改善箇所説明図

代表車種:川崎 JDS-90C5(通称名:90ZV-2)

基準不適合発生箇所

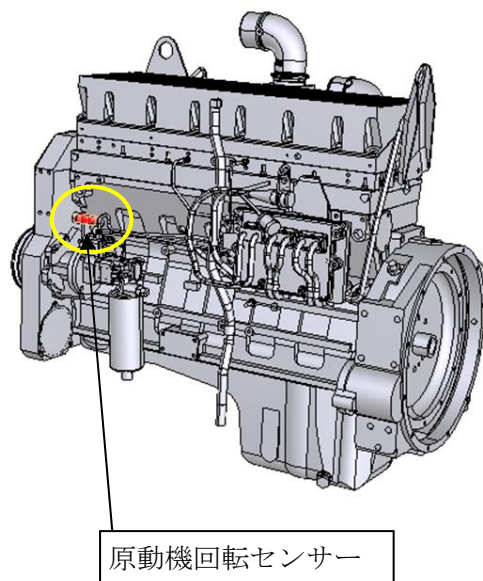
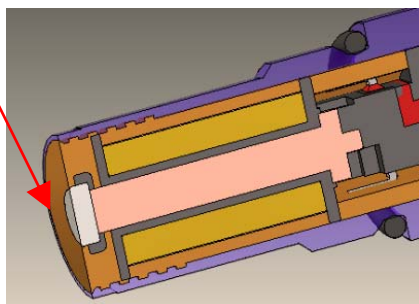
原動機回転センサーにおいて、センサー先端部の構造が不適切なため、潤滑油がセンサー内部に浸入し破損する場合がある。そのため、そのままの状態で使用を続けると、原動機が停止し走行不能になるおそれがある。

改善措置の内容:全車両、原動機回転センサーを対策品と交換する。

識別: 原動機回転センサーに白ペイントを塗布し識別する。
